RZP/65/PN/5/2019/DR/2

dot. postępowania prowadzonego w trybie przetargu nieograniczonego na zadanie pn.: Wykonanie dokumentacji projektowej wraz z uzyskaniem pozwolenia na budowę/ZRID lub zgłoszeniem wykonania robót budowlanych do właściwego organu administracji architektoniczno-budowlanej, służącej do opisu zamówienia publicznego na wykonanie robót dla zadania pn. „Rozbudowa i przebudowa drogi powiatowej nr 3396D ul. Piotrowskiego wraz z przebudową obiektu mostowego nad potokiem Poniatówka w Wałbrzychu”

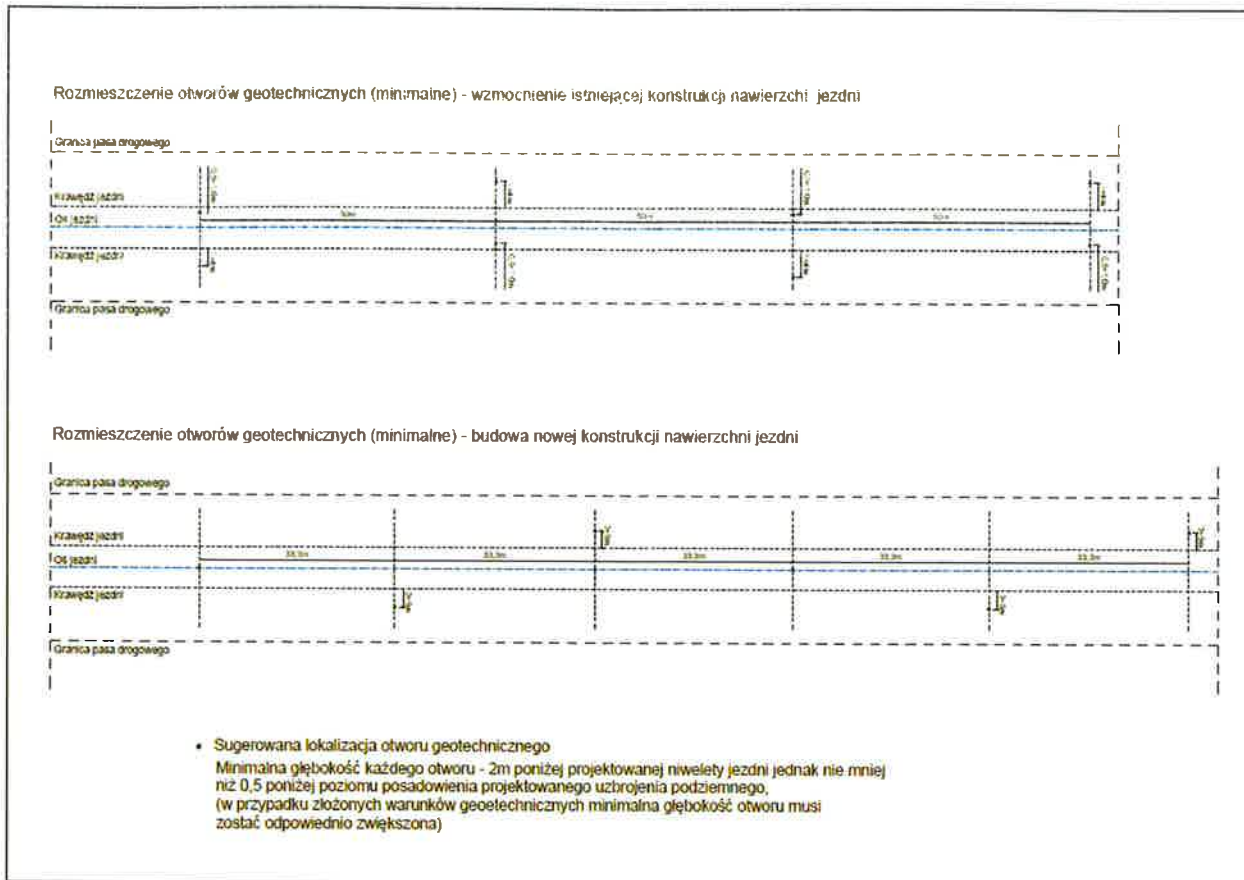
Pytanie 6. Czy Zamawiający ma sprecyzowane wymagania, co do ilości otworów geologicznych i odwiertów w istniejącej jezdni dla potrzeb wykonania dokumentacji geotechnicznej.

Należy sporządzić dokumentację geotechniczną określającą warunki wodne podłoża oraz rodzaj gruntu w pasie jezdni. Wykonanie tej dokumentacji musi być poprzedzone badaniami geotechnicznymi, w zakresie niezbędnym do prawidłowego zaprojektowania inwestycji. Odwierty należy wykonać w odstępach co 50 m na każdym pasie ruchu w układzie mijankowym, zgodnie z poniższym schematem.
